Sociedade Polis Litoral Ria Formosa – Sociedade para a Requalificação e Valorização da Ria Formosa S.A.

Ad-Rf_t12056/01
Jun-13

Estudo de Impacte Ambiental da Ponte e Acessos à Praia de Faro e Parque de Estacionamento Exterior

Aditamento ao Relatório Síntese

Figura 1 – Sobreposição da planta geral do projecto com os habitats

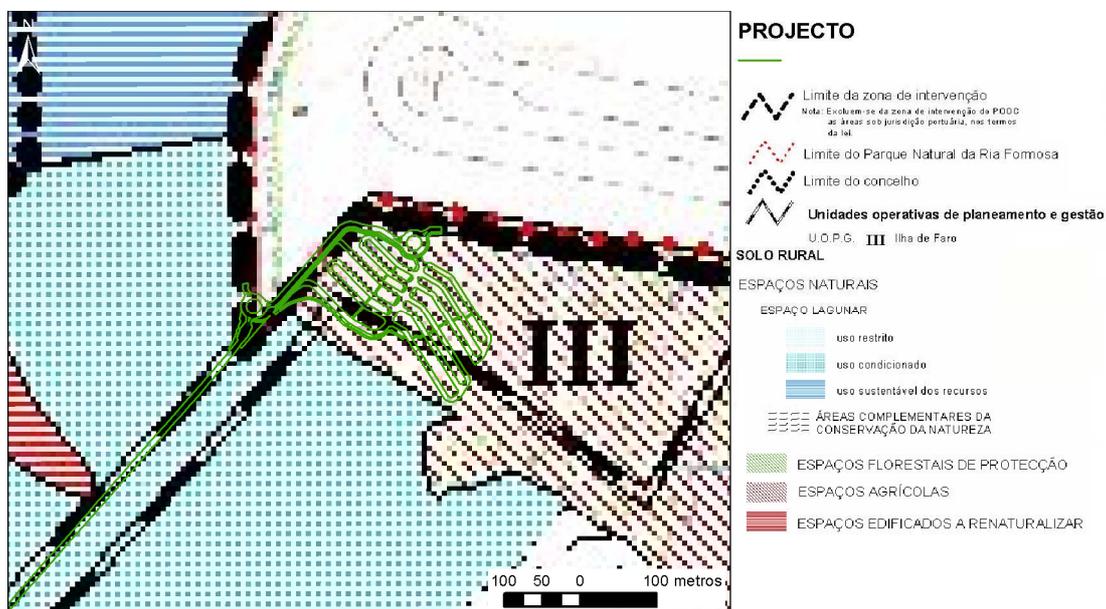
“Deverá ainda ser apresentada, para a área do parque de estacionamento, uma carta da sobreposição dos habitats, com a planta geral do projeto, assim como desta última com as plantas de Síntese do Plano de Ordenamento da Orla Costeira e do Plano de Ordenamento do Parque Natural da Ria Formosa, para esclarecer as dúvidas sobre as possíveis afetações.”

Apresentam-se nas figuras seguintes as sobreposições da planta geral do projecto sujeita a avaliação (ou seja, em fase de Anteprojecto, anterior às rectificações referidas anteriormente) com os habitats identificados (Figura 1), planta de Síntese do Plano de Ordenamento da Orla Costeira (Figura 2) e Plano de Ordenamento do Parque Natural da Ria Formosa (Figura 3). A análise de possíveis afetações da área de intervenção foi feita no RS do EIA, respectivamente nas secções 4.11.2, 4.12.3.2 e 4.12.3.3. Para o caso específico do parque de estacionamento exterior e acessos associados, as afetações são as descritas em seguida:

- Carta de habitats: prados antrópicos (incluindo com manchas de *Carpobrotus edulis*), áreas artificializadas (incluindo com *Eucalyptus* sp.) e sapal (incluindo em mosaico, juncal, e com *Spartina* spp.), sendo esta última a classe maioritariamente sobreposta pelos acessos a corrigir em fase de Projecto de Execução;
